改善箇所説明図

は、シリアルデータゲートウェイモジュールを示す

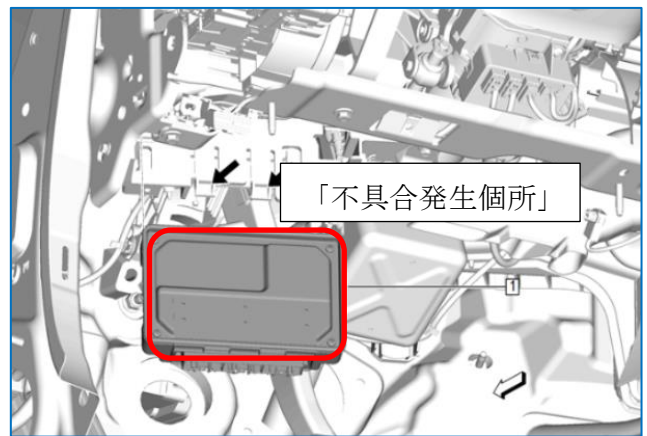
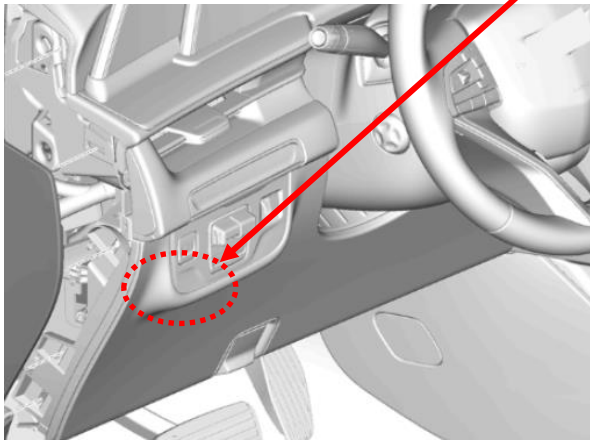
車両システムにおいて、各モジュールからの通信を処理するシリアルデータゲートウェイモジュールのソフトウェアが不適切なため、各通信を正しく処理できないことがある。そのため、エアバックシステムに不具合が発生しても警告灯が点灯しなくなるとともにエアバックシステムの不具合に乗員が気付かず必要な点検整備を行われないことにより、最悪の場合、衝突時にエアバッグが作動せず、乗員が傷害を負うおそれがある。

全車両、シリアルデータゲートウェイモジュールのソフトウェアをアップデートする。

運転席側 A ピラー(下側ドアヒンジの下)に黄色ペイントを塗布する。
